**SAS CREMALYS**

PRÉFECTURE

Objet : Compléments d'informations post avis participation du public

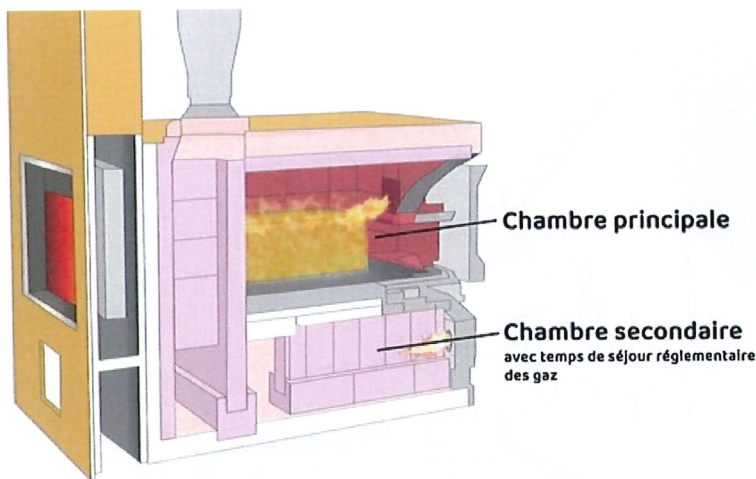
Les appareils présentent des risques majorés d'incendie a fortiori lorsque les animaux ne sont pas congelés car ils présentent alors un pouvoir calorifique majoré.

Nous expliquons plus haut que les corps lourds libèrent beaucoup de calories, dans le graphique de la PAGE 33, nous demandons de refroidir le four avec un rapport poids/température, exemple si on veut brûler un chien de 60 kg, il faut refroidir le four à 525°C. Ensuite nous indiquons à la Note : que s'il est congelé, il n'y a pas besoin de refroidir le four et que donc on peut l'introduire à 550°C (Courbe rouge).
